Objet : BERCHEM-SAINTE-AGATHE. Cité Moderne. Place de l'Initiative, 1-2-3, 4 et 5

Demande d'avis de principe portant sur la restauration des façades et de la toiture, la rénovation des intérieurs avec la transformation de 4 logements en 2 unités familiales, ainsi que la rénovation des abords.

Avis de principe de la CRMS

Situation projetée – version 1 – travée centrale – pl. de l’Initiative, 1-2-3 (extr. du dossier de demande)

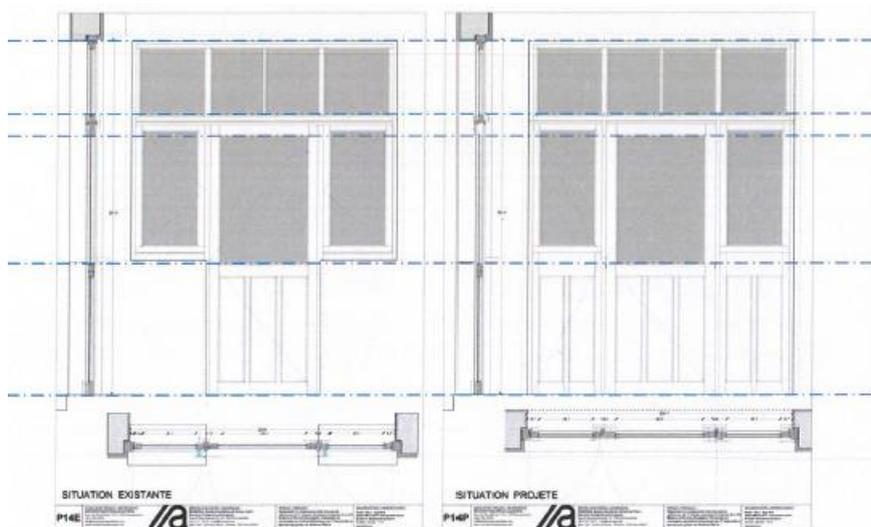
- Concernant les cages d'escalier, l'Assemblée s'interroge sur la pertinence d'introduire un garde-corps courbe sur le palier, alors que l'architecture de la Cité Moderne est très rectiligne. Elle se demande aussi comment les petites fenêtres (anciens WC) perçant les porches en saillie pourront être entretenues de manière régulière et optimale, vu la difficulté d'accès.

Situations existante et projetée – accès PMR (extr. du dossier de demande)

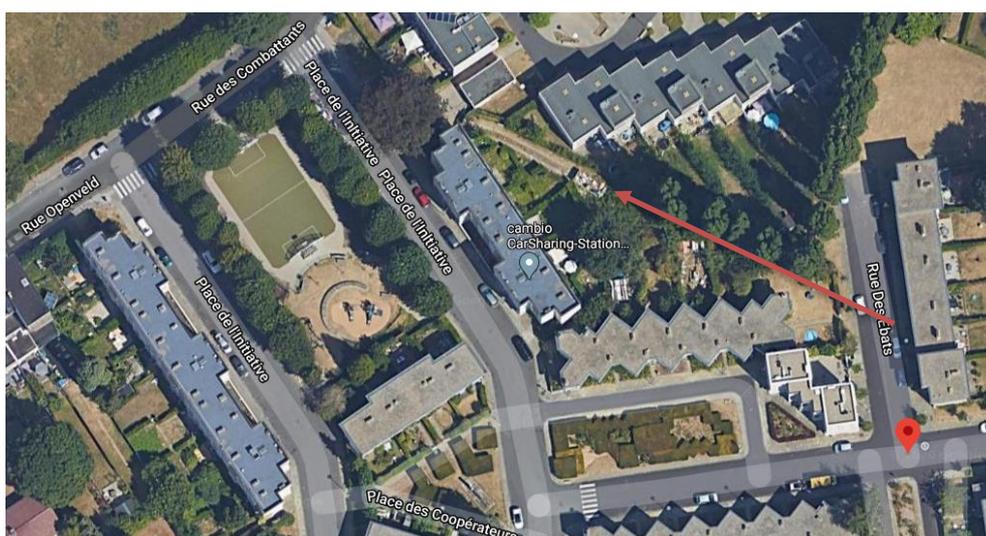
- Concernant l'accès PMR et la suppression des murets au niveau des portes arrières : la CRMS n'est pas favorable au principe d'une porte annexée d'une porte-fenêtre en remplacement de l'allège maçonnée, le trouvant très interventionniste. En outre, la CRMS n'est pas en mesure d'en analyser les cotes : sur le schéma fourni, elles ne sont pas lisibles et sur les grands plans elles semblent plus larges. Ensuite, elle suggère de se renseigner sur le principe déjà réalisé rue du Grand Air, où il apparaît qu'un accès PMR aurait été créé dans l'une des portes arrières moyennant des interventions moins invasives.
